<b>PROGETTISTA</b> 	<b>COMMESSA</b> <b>NQ/R22199</b>	<b>UNITÀ</b>
	<b>LOCALITA'</b> <b>RAVENNA (RA)</b>	<b>REL-AMB-E-09086</b>	
	<b>PROGETTO / IMPIANTO</b> <b>FSRU Ravenna e Collegamento alla Rete Nazionale Gasdotti</b>	Pag. <u>1</u> di <u>136</u>	<b>Rev.</b> <b>0_F</b>

FSRU Ravenna e Collegamento alla Rete Nazionale Gasdotti

## OTTIMIZZAZIONI PROGETTUALI

## Addendum alla Valutazione Ambientale delle Ottimizzazioni di Progetto

**Figura 3.1: Posizione planimetrica tra configurazione autorizzata (in verde) e posizione ottimizzata**

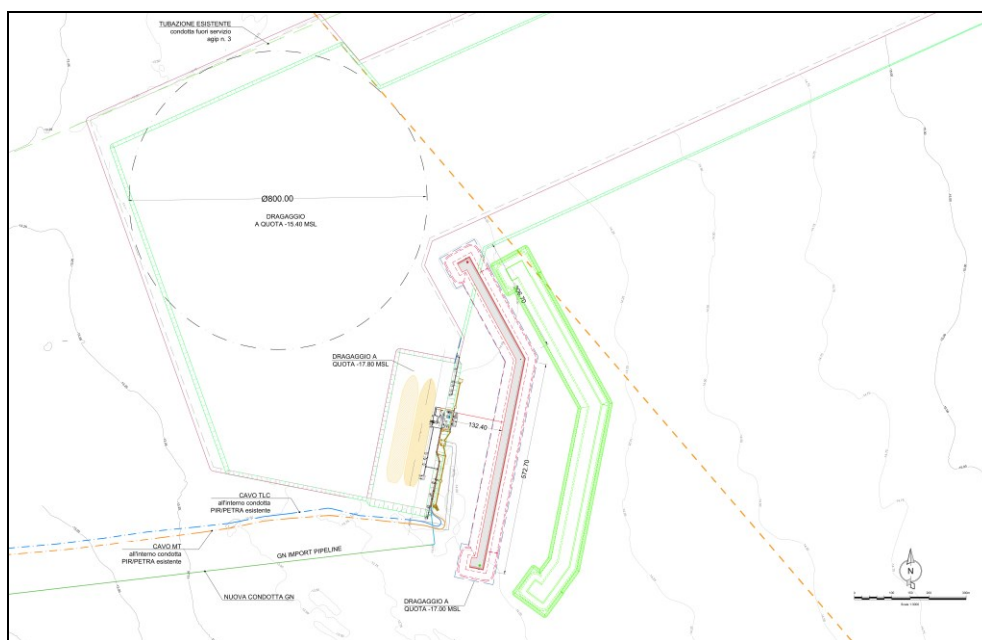
Lo sviluppo dell'ingegneria di dettaglio ed il continuo confronto con le autorità tecniche marittime ha portato a rivedere la posizione della diga rispetto alla soluzione autorizzata (Rif. ALTERNATIVA A del Decreto n.3 del 7 novembre 2022).

La diga frangiflutti nella configurazione ottimizzata si presenta planimetricamente come una spezzata costituita da 2 segmenti anch'essi orientati secondo la direzione principale nord-sud, di sviluppo complessivo pari a circa 882 m e larghezza pari a circa 23,50 m che diventa in corrispondenza delle due testate circa 37,80m.

**Figura 3.4: Stralcio planimetrico della posizione della condotta Eni (evidenziato in arancione il tratto da rimuovere interferente con la nuova area di dragaggio)**

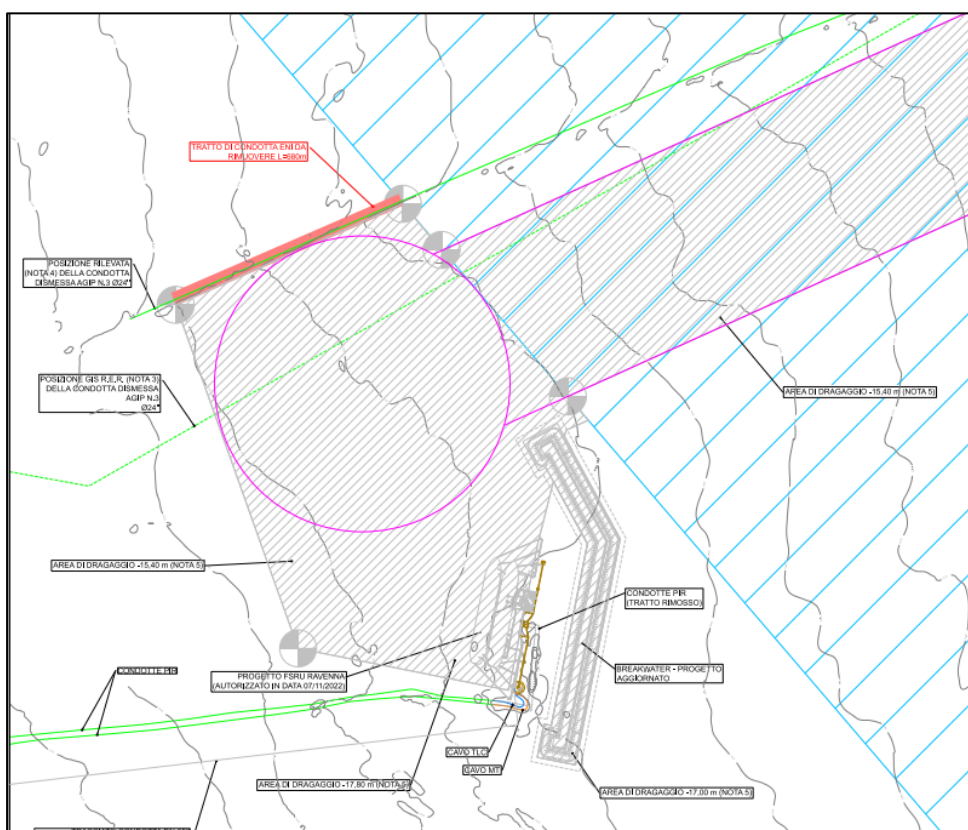
Inoltre, la modifica planimetrica delle aree di dragaggio a seguito dello spostamento della diga ha comportato l'avvicinamento delle stesse al tracciato di una condotta Eni fuori esercizio che per tale motivo andrà parzialmente rimossa.

A seguito della modifica del canale di accesso e delle aree di manovra che ha di conseguenza traslato l'area soggetta a dragaggio, si rende necessaria la dismissione di parte della condotta sottomarina fuori esercizio di diametro DN 600 (24") di proprietà ENI.

Le attività di rimozione prevedono:

**Figura 3.6: Dettagli dell'area di immersione temporanea dei sedimenti**

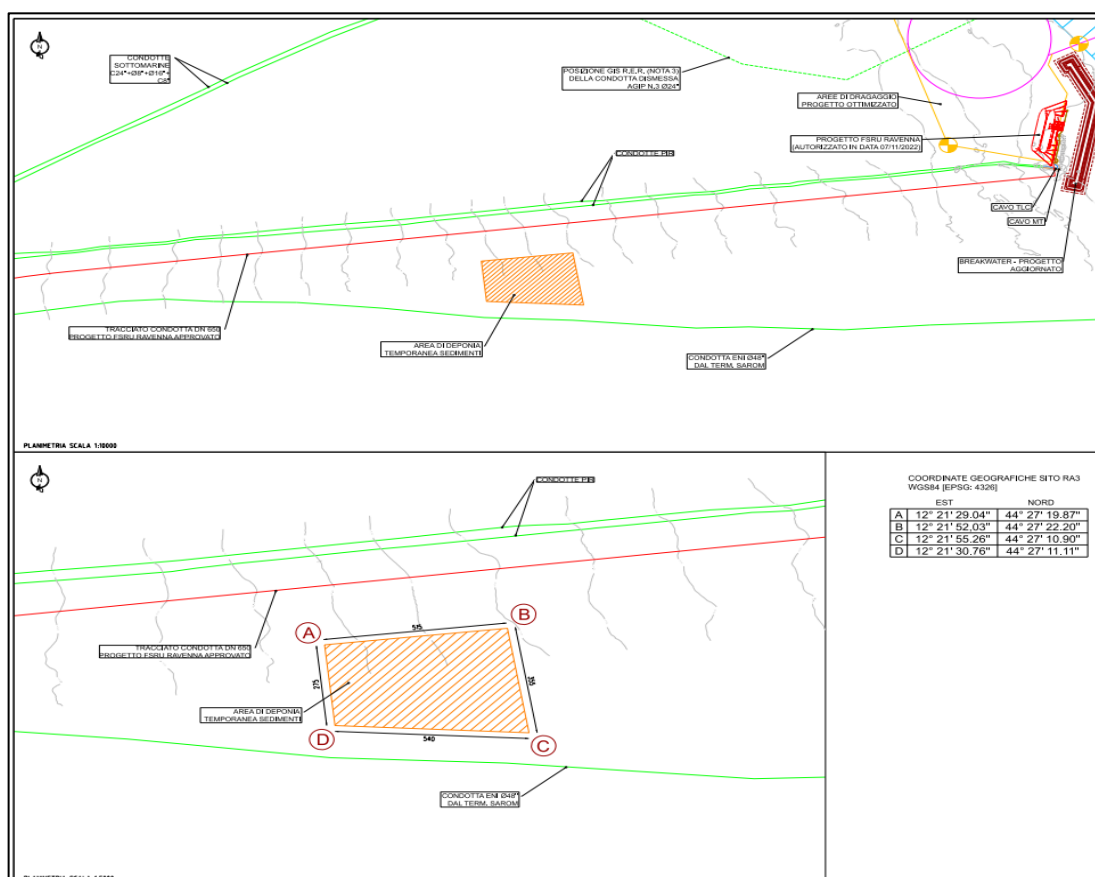
L'area selezionata non presenta criticità ambientali in quanto nell'area non sono presenti aree sensibili e, dalle indagini condotte, la classificazione della qualità dei sedimenti ha messo in luce che tutti i campioni analizzati nella fase di caratterizzazione sono risultati in classe di qualità "A" (DM 173/2016).

**Figura 3.7: Tracciato del cavo elettrico MT e del cavo TLC**

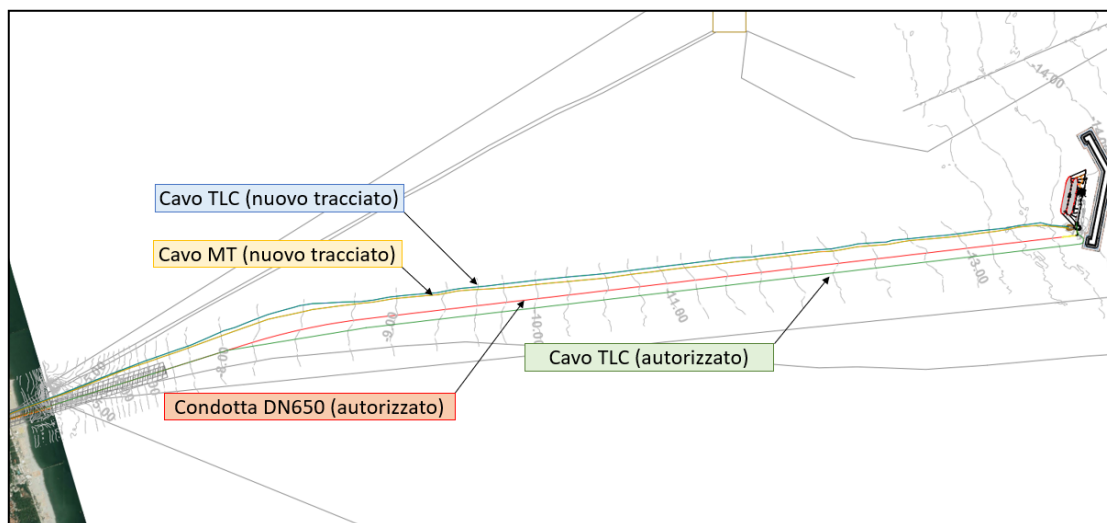
Il cavo MT, quindi, raggiungerà la piattaforma riutilizzando, per gran parte del suo tracciato, una delle due condotte dismesse PIR. Le condotte PIR, ora di proprietà Snam, sono costituite, ciascuna, da un doppio tubo in acciaio (tecnologia cosiddetta "pipe-in-pipe") in cui il mantello esterno ha un diametro DN 700(28") e la condotta interna ha un diametro DN 550 (22"). Il cavo telecomando TLC sarà rilocato in una delle due condotte PIR come di seguito illustrato.

L'infilaggio dei due cavi, ognuno ospitato in una condotta PIR, avverrà attraverso il lancio di speciali scovoli (pig) che verranno spinti in ciascun tubo ad aria a partire dall'area ex-Sarom dove le condotte PIR sono state già sezionate nella fase preparatoria delle aree.

**Figura 3.8: Dettaglio punto di uscita del cavo elettrico MT e del cavo TLC a ridosso della piattaforma di ormeggio**

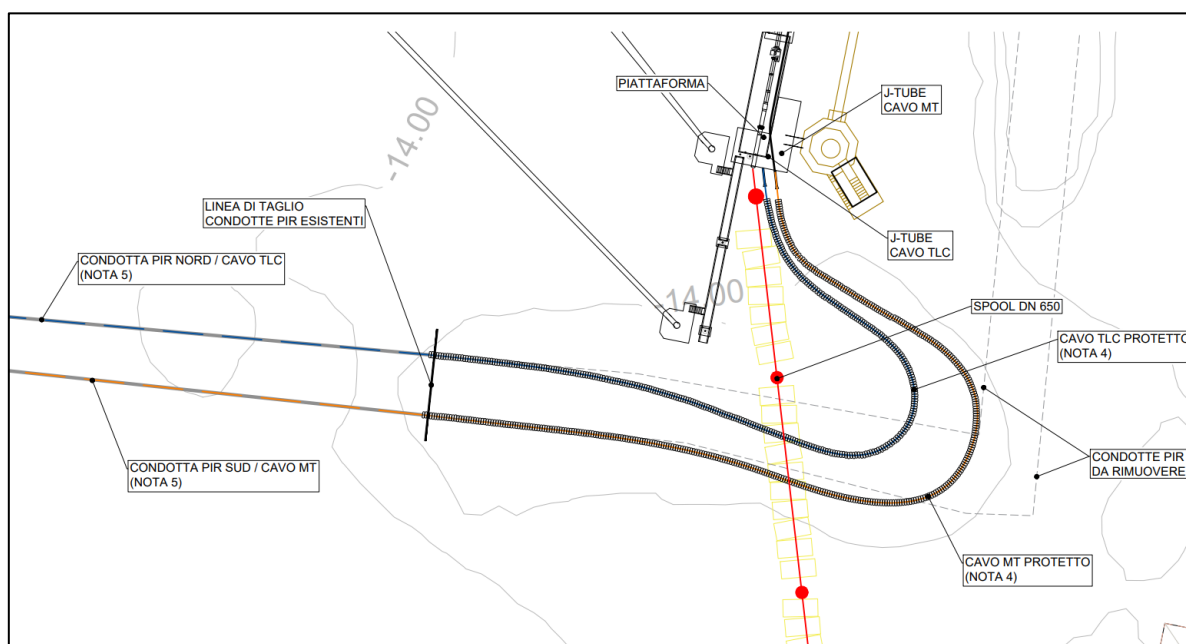
Lo scavo in corrispondenza sul punto di uscita è quello già previsto nel progetto autorizzato e gestito nell'ambito del processo di rimozione di una porzione lunga in totale circa 340 m delle due condotte PIR.

**Figura 3.9: Posizione Cabina Media Tensione (MT) in Area ex-Sarom (Punta Marina)**

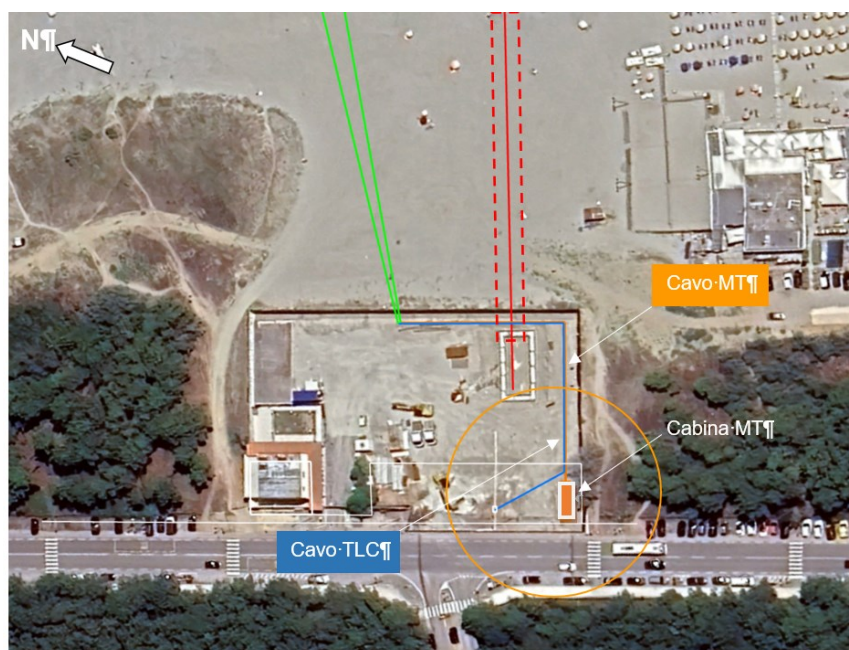
La cabina elettrica, da cui è alimentato il cavo elettrico di media sarà costituita da un box in cemento armato prefabbricato per apparecchiature elettriche con serramenti in vetroresina, completa della vasca di fondazione prefabbricata munita di flange passacavi. La cabina ha una dimensione esterna pari a 9,30 m x 2,50 m ed un'altezza dal piano finito pari a 2,55 m appoggiata su una platea di fondazione in cemento armato posta ad una profondità di 80 cm circa.

**Figura 3.11: Layout e modello 3D del sistema di riscaldamento dell'acqua di mare previsto a poppa della FSRU e del compressore**

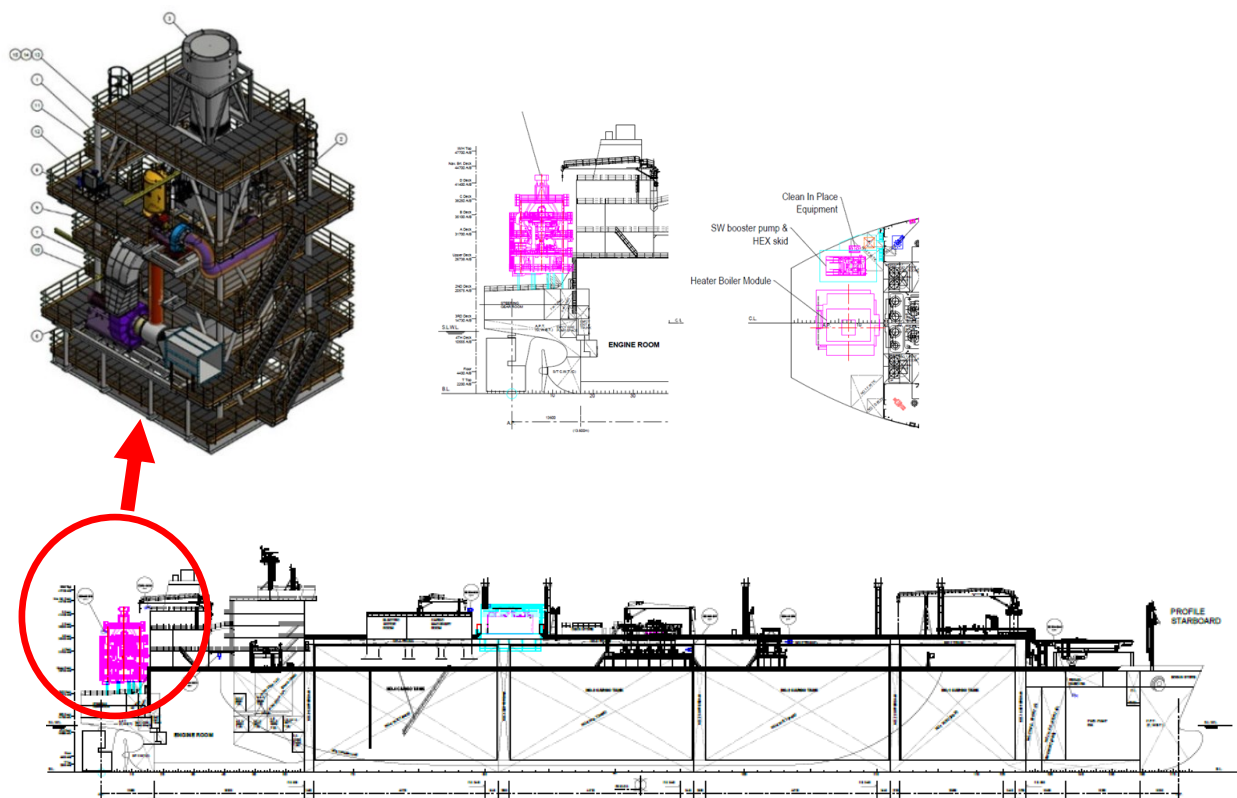
Una seconda modifica che riguarda la BW Singapore è la predisposizione per la futura installazione di un compressore per la produzione di Boil-Off Gas (BOG) durante le fasi di minima portata di rigassificazione da parte della FSRU (Minimum Send-Out scenario).

**Figura 7.3: Sovrapposizione Nuove Aree di Dragaggio e Aree di Dragaggio Autorizzate**

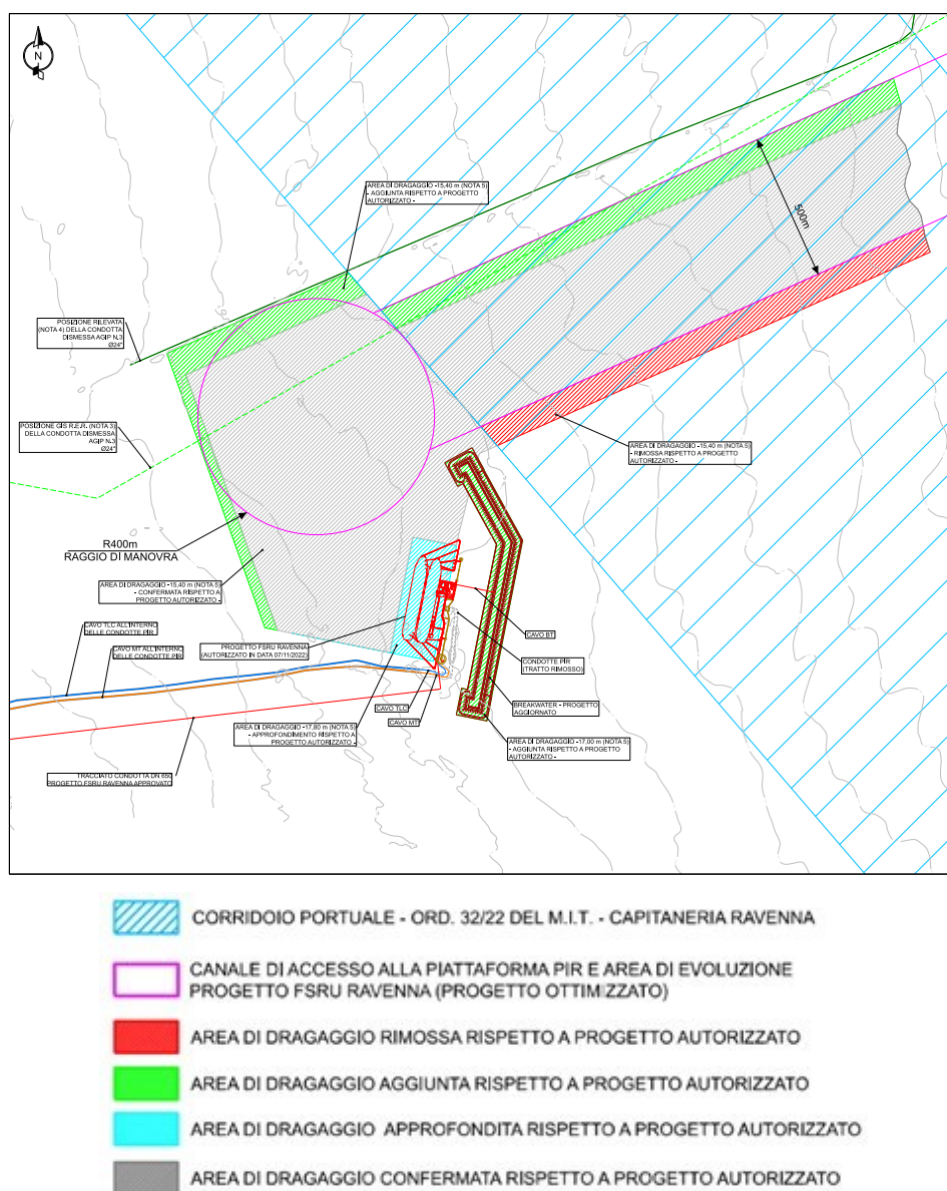
Le ottimizzazioni comportano un dragaggio di circa ulteriori 1.350.000 m<sup>3</sup> di sedimenti fini rispetto a quanto già autorizzato.

**Figura 9.1: Planimetria e Prospetto Nuova Cabina MT**

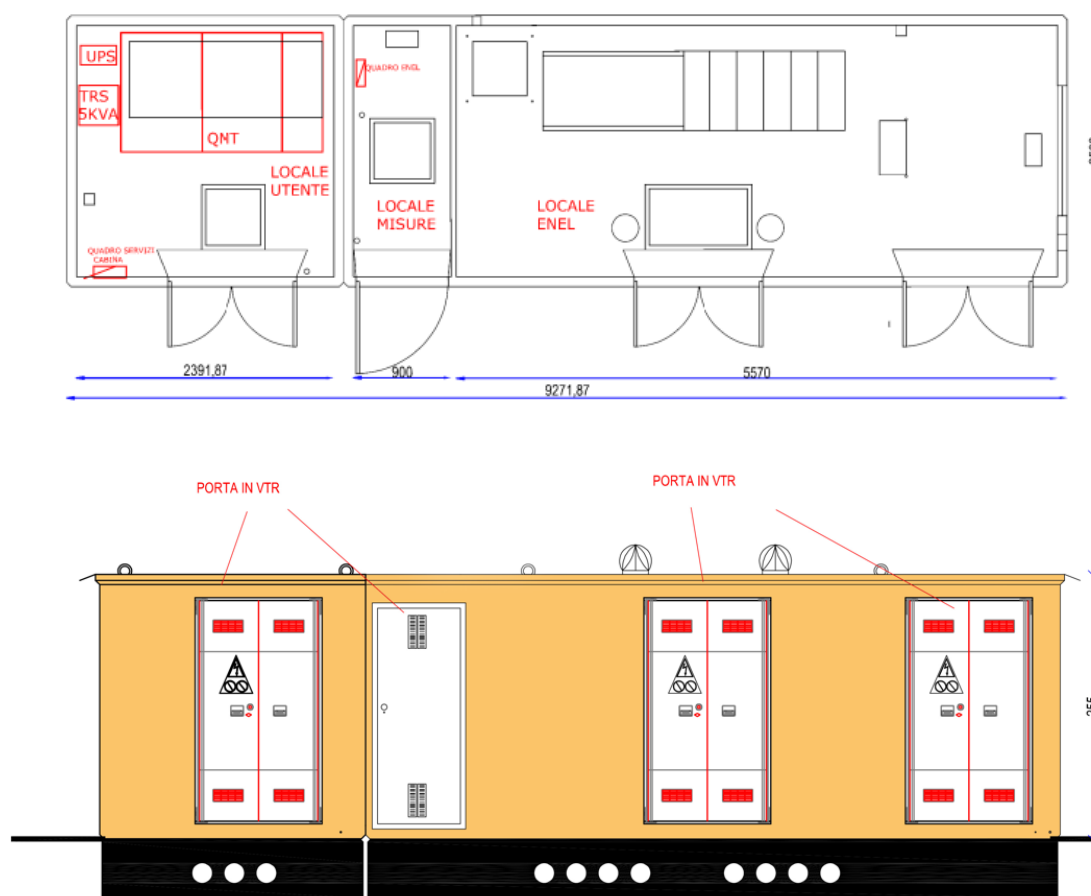
In corrispondenza dell'area di approdo, presso l'area Microtunnel (Area ex-Sarom) a Punta Marina, sarà difatti installata una cabina Enel MT, di dimensioni pari a circa 8,5 m x 2,5 m e altezza pari a circa 2,5 m.
